**Avis délibéré de la Mission Régionale d'Autorité environnementale
de Nouvelle-Aquitaine
relatif au projet de parc photovoltaïque flottant « Grand Oustaou »
dans la commune de Montesquieu (47)**

n°MRAe 2025APNA143

Localisation du projet : Commune de Montesquieu (47)
Maître d'ouvrage : Centrale de Production d'Énergie Solaire (CPES) Grand Oustaou
Avis émis à la demande de l'Autorité décisionnaire : Préfet de Lot-et-Garonne
En date du : 20 juin 2025
Dans le cadre de la procédure d'autorisation : Permis de construire
L'Agence régionale de santé et le Préfet de département au titre de ses attributions dans le domaine de l'environnement ayant été consultés.

Plan de masse de la variante n°3 correspondant au projet retenu – page 185 de l'étude d'impact

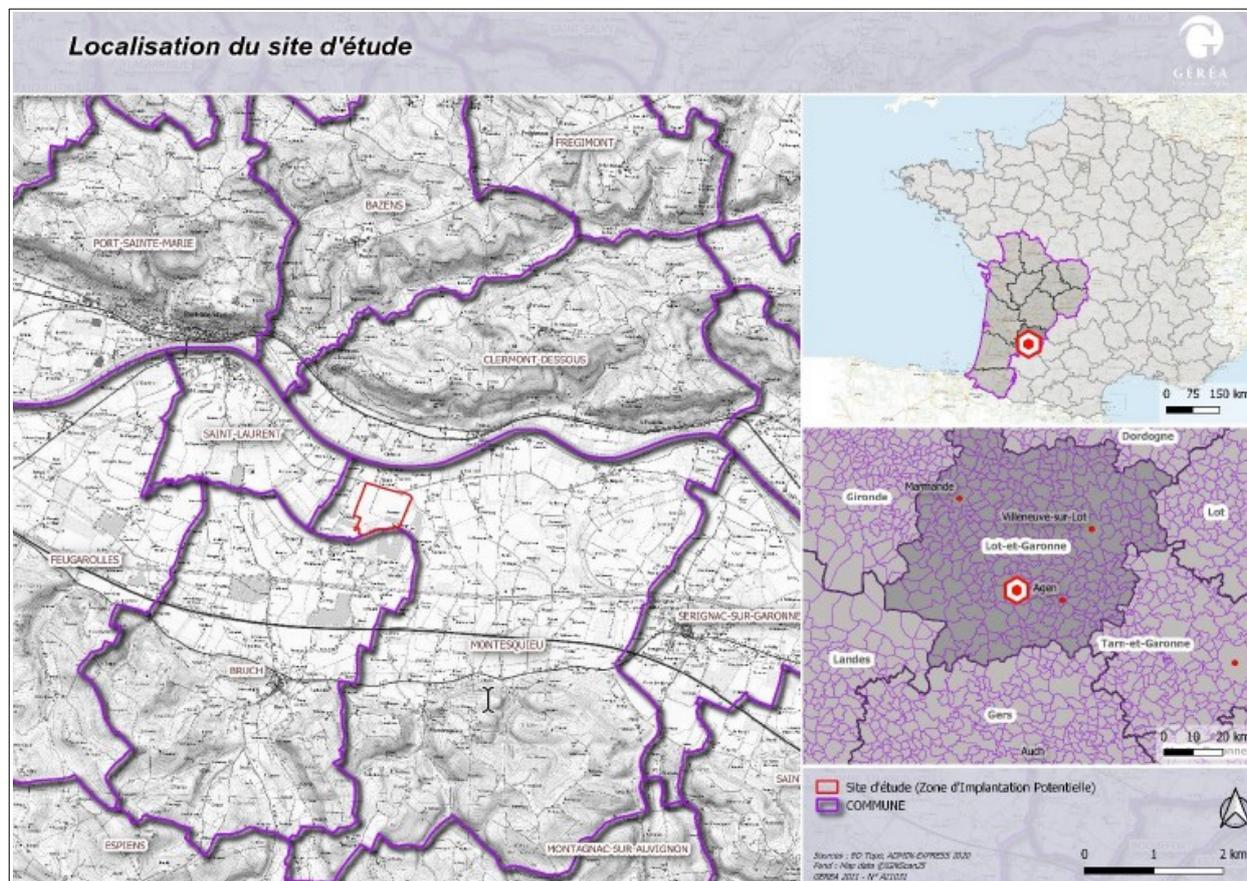
Il apparaît que l'implantation des panneaux sur environ 30 % de la surface du plan d'eau réduit la superficie d'eau disponible pour les oiseaux, ainsi qu'une perte de terrain de chasse évidente pour les chauves-souris. **La MRAe recommande de produire une carte de synthèse de la hiérarchisation des enjeux du site liés à la biodiversité, en y superposant le plan masse du projet et en apportant les éléments de compréhension de la stratégie d'évitement menée.**

Synthèse des enjeux naturaliste du site – page 108 de l'étude d'impact

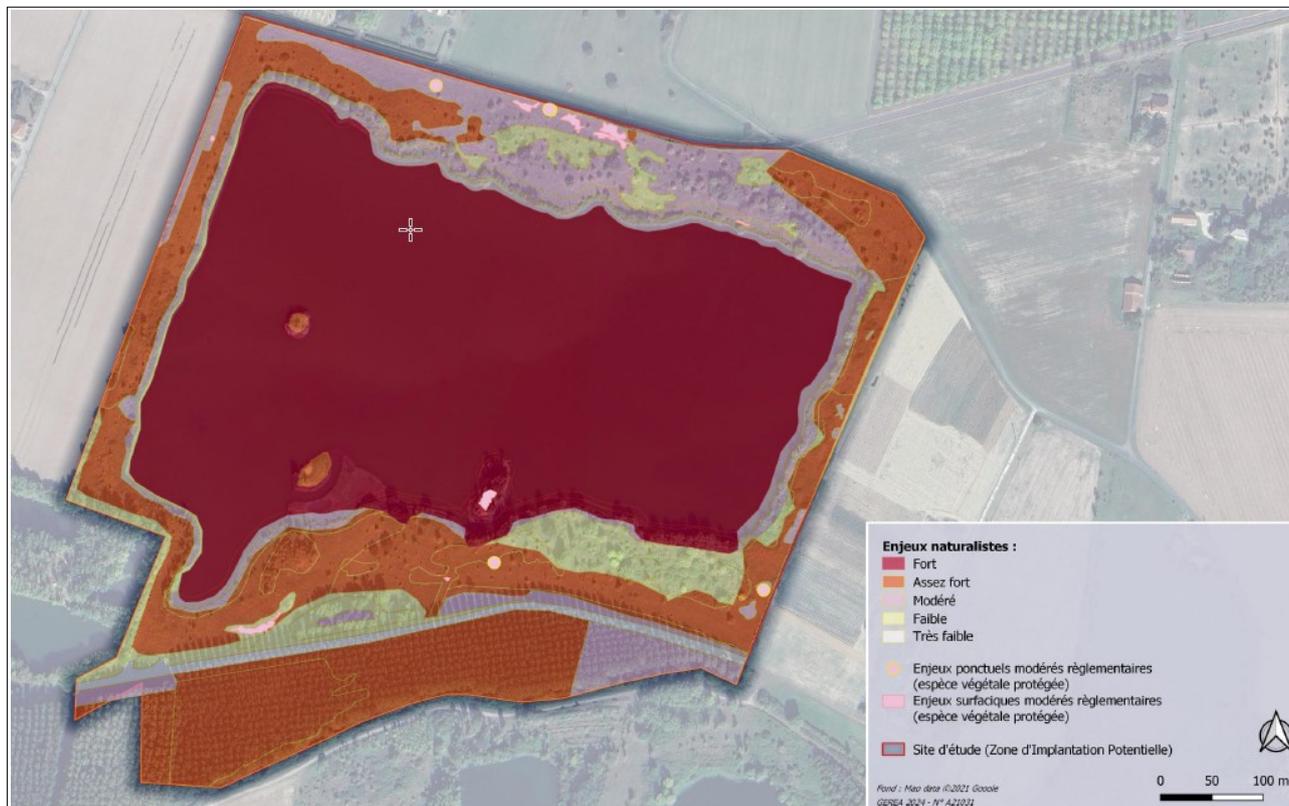
La représentation des enjeux naturalistes (faune, flore, habitats et zones humides) données en page 108 ne permet pas d'identifier clairement l'enjeu affecté aux bords du plan d'eau concernés par la présence de zones humides. **La MRAe recommande de préciser ce point et d'indiquer quels sont les impacts du dispositif d'ancrage aux berges sur ces zones. La MRAe recommande de justifier l'absence d'évitement total des secteurs les plus sensibles.**
